Informe Consolidado de Solicitud de Aclaraciones, Rectificaciones y/o Ampliaciones al Estudio de Impacto Ambiental del Proyecto " Planta Paneles de Yeso y Ampliación Cantera Rubí"

Nombre del Titular : Knauf de Chile Limitada
Nombre del
Representante : Enyerbert Jos{e Solorzano León
Legal
Dirección : Av. Del Valle Sur 650, piso 2, Huechuraba

El presente Informe Consolidado de Solicitud de Aclaraciones, Rectificaciones o Ampliaciones al Estudio de Impacto Ambiental del proyecto " Planta Paneles de Yeso y Ampliación Cantera Rubí", contiene las observaciones generadas en virtud de la revisión de la Adenda.

Figura 1.1. Ubicación de individuos de *Tropaeolum rhomboideum* en sector botadero.

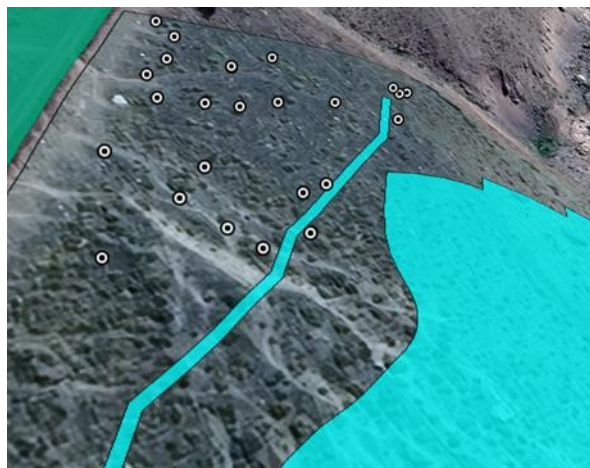
7.3. En la respuesta 1.25 b) ante la solicitud de información ambiental de caracterización del lugar de emplazamiento del sector botadero, el Titular presenta la ubicación de los individuos de *Tropaeolum rhomboideum* especie catalogada En Peligro. Se indica la presencia de al menos 25 individuos en diferentes estados, los cuales no habían aparecido durante campañas anteriores.

Figura 11.1 Superposición kmz Planta Yeso (en turquesa) y vía PRC/2003 El Sauce (En rojo).

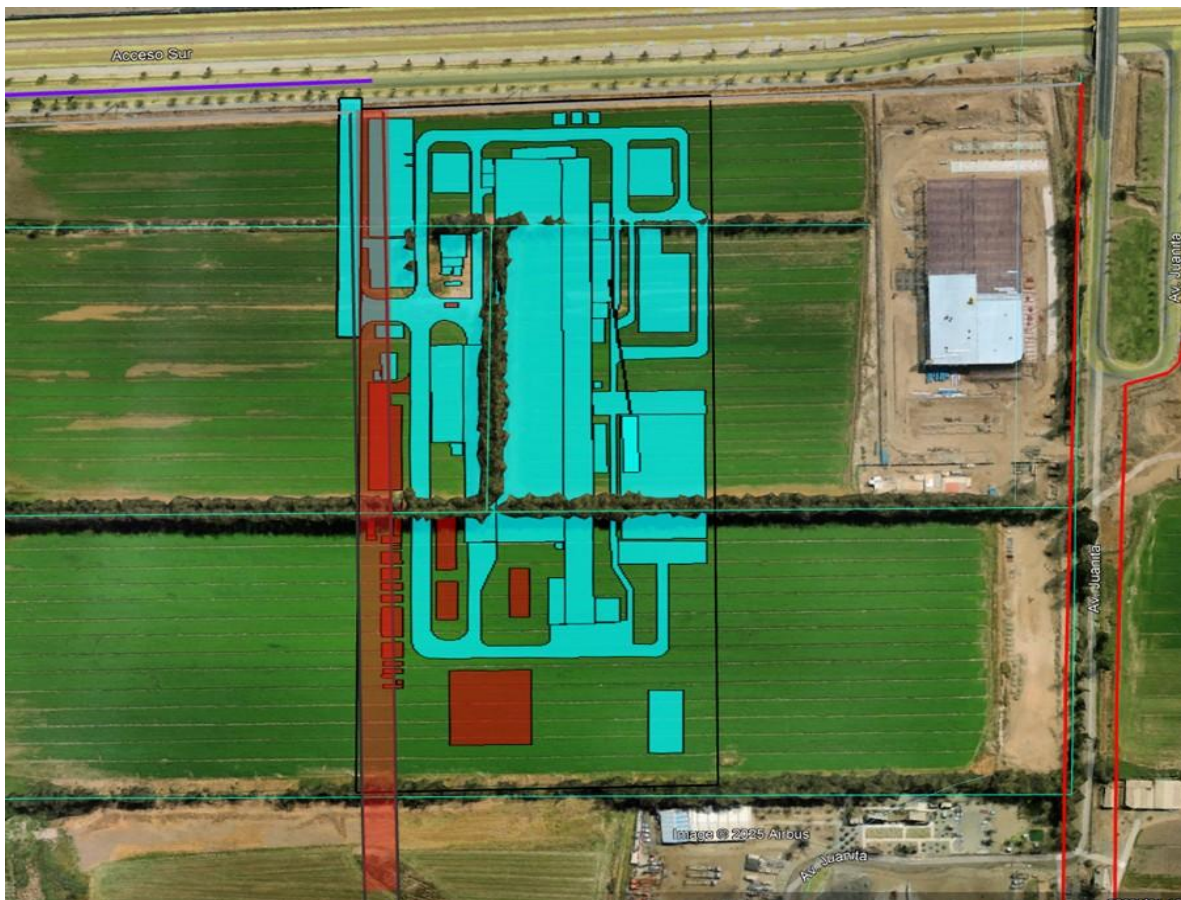
- 11.2. La propiedad se encuentra afectada a apertura en Av. Juanita en 30 m entre Líneas Oficiales, Calle El Sauce en 20 m y Calle 9 de Agosto en 20 metros entre Líneas Oficiales. Según planimetría y archivo kmz adjunto, las construcciones de la planta propuesta se encuentran sobre la afectación de Av. El Sauce, pese a que en el estudio de impacto ambiental se señala que: Las obras físicas proyectadas a desarrollar al interior del predio se localizan fuera de las áreas afectadas a declaratoria pública antes singularizadas. Por lo anterior, esta información debe ser aclarada y corregida de manera consistente con la planimetría y el estudio.
